**Всемирный форум для согласования правил
в области транспортных средств**

Глобальные технические правила № 7 ООН (подголовники)

**Предложение по поправке 1 на этапе 2 разработки
Глобальных технических правил № 7 ООН
(подголовники)****Представлено неофициальной рабочей группой по этапу 2
разработки Глобальных технических правил № 7 ООН***

Рис. 4-1

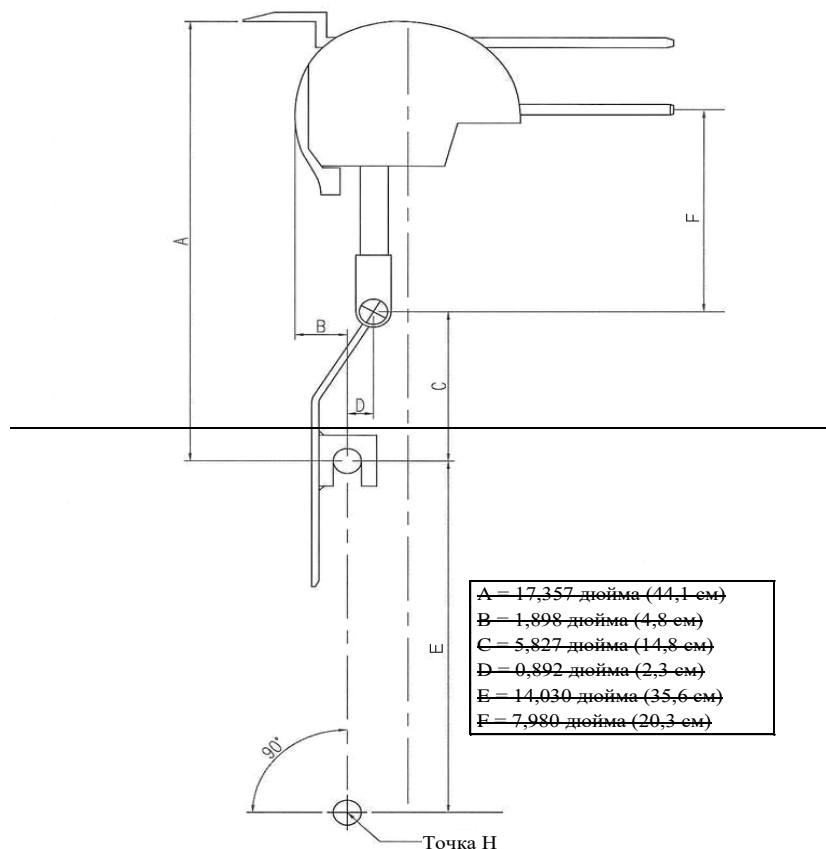
- 2.9 — Выполнить этапы, указанные в пункте 3.12 приложения 12.
- 2.10 — Прикрепить устройство HRMD к трехмерному механизму определения точки Н.
- 2.11 — Убедиться, что фактический угол наклона туловища отличается от конструкционного угла наклона спинки сиденья, как и прежде, не более чем на $\pm 1,0^\circ$, поместив угломер на нижнюю скобу крепления спинных грузов. Если фактический угол наклона выходит за эти пределы, отрегулировать как можно тщательнее угол наклона спинки сиденья таким образом, чтобы он отличался от конструкционного угла наклона спинки не более чем на $\pm 1,0^\circ$. Если элементы ног и основание корпуса объемного механизма определения точки Н в ходе этой процедуры перемещаются, снять устройство HRMD, седалищные и спинные грузы и повторить этапы, указанные в пунктах 3.9–3.11 приложения 12, а также этапы, описанные в пунктах 2.6–2.10 настоящего приложения, до тех пор пока фактический угол наклона туловища не будет отличаться от конструкционного угла наклона спинки сиденья не более чем на $\pm 1,0^\circ$.

- 2.12 — Установить устройство HRMD и выдвинуть градуированную линейку назад от модели головы таким образом, чтобы она прикоснулась к подголовнику. Убедиться, что линейка расположена сбоку на расстоянии не более 15 мм от осевой линии туловища, и измерить заднее расстояние.

Рис. 5-2

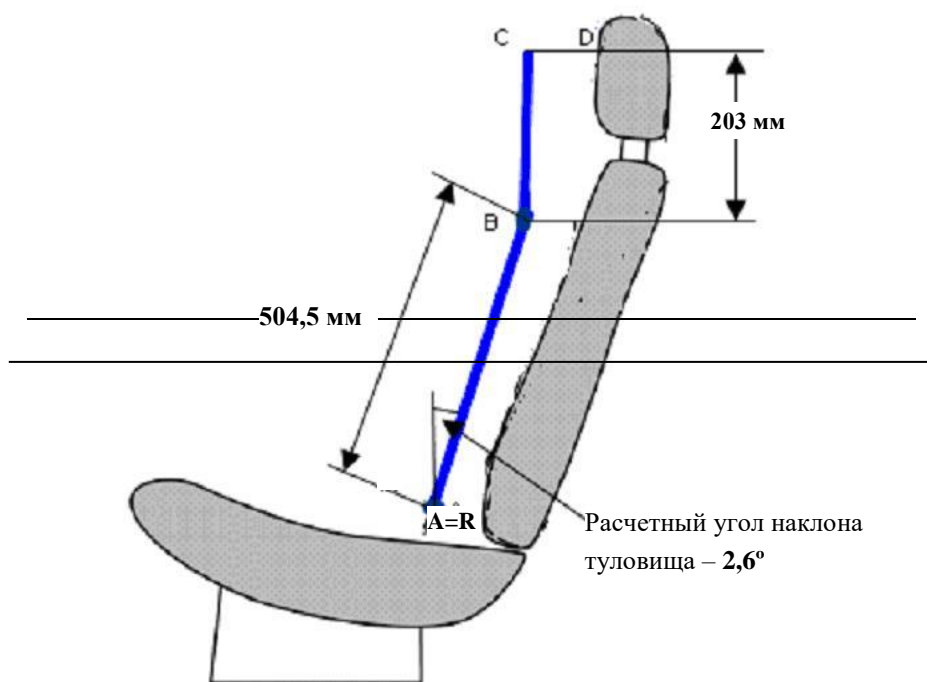
- 2.7 2.6 ~~Измерить расстояние CD. Заднее расстояние представляет собой измеренное расстояние CD минус 71 мм.~~

Измерить координату X точки D. Заднее расстояние от точки R соответствует разности между значением координаты X точки D и значением координаты X задней части муляжа головы мужчины средней комплекции, указанным в таблице 1 приложения 1.

Рис. 8-1

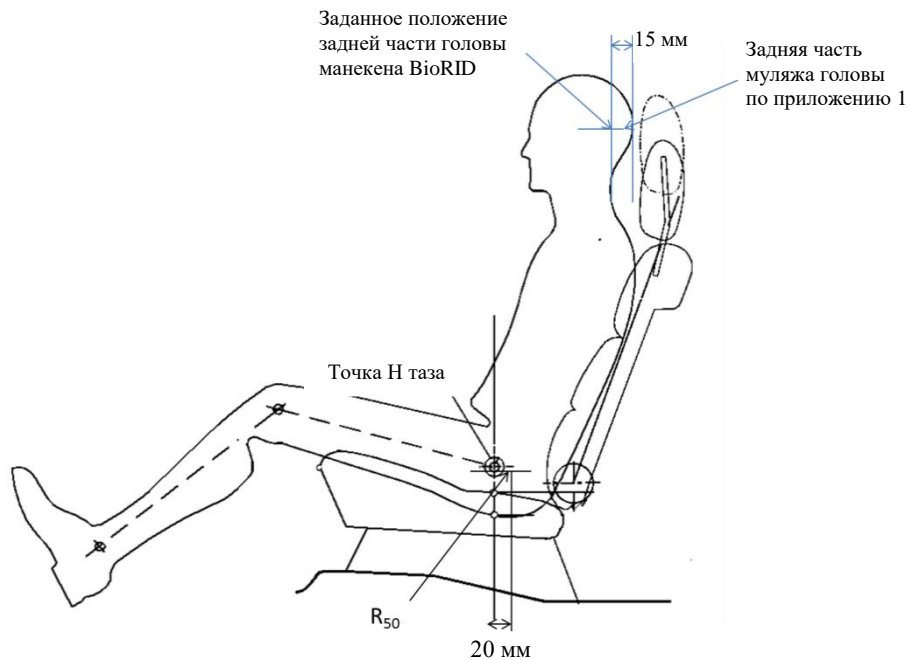
Исходное положение задней части головы манекена BioRID II соответствует значению, определенному – с учетом конкретного угла наклона туловища – для 50-го перцентиля в соответствии с таблицей 1 приложения 1 к настоящим Правилам, минус 15 мм (что дает увеличение заднего расстояния, как показано на рис. 8-1).
